SERVICE INFO – INA 0044

Шуми, які виникають в області приводу допоміжних механізмів на двигунах 1.9 TDI

Двигуни: 1.9 TDI

Зображення 1: 531 0535 20 – стара версія (зліва), нова версія (справа)

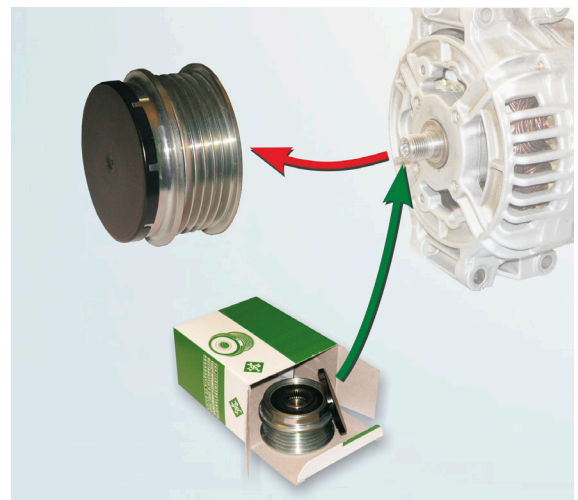
Інтенсивні динамічні коливання поліклінового ременя можуть призвести до виникнення шуму у цих двигунах.

У деяких випадках шуми не зникають навіть після заміни поліклінового ременя, а також натяжного та обвідного роликів.

В ході ремонту, як правило, рекомендується також замінити шків генератора з обгінною муфтою.

Він значно зменшує навантаження на привід допоміжних механізмів за рахунок зменшення піків напруження ременя, а також вібрації.

Зображення 2: 531 0819 10 – стара версія (зліва), нова версія (справа)

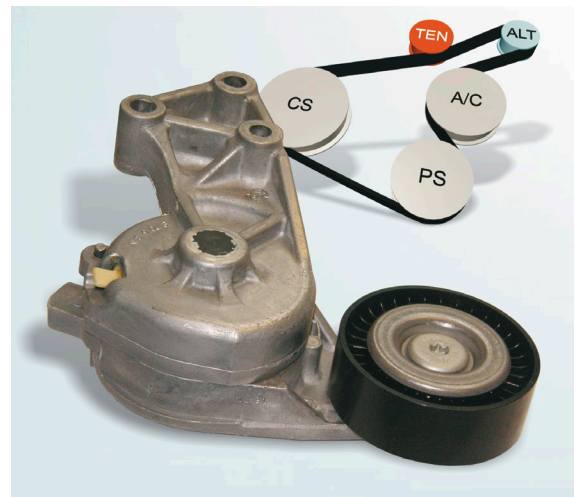
- TEN = важіль натяжного пристрою
- ALT = шків генератора з обгінною муфтою
- A/C = компресор кондиціонера
- PS = сервонасос
- CS = колінчастий вал
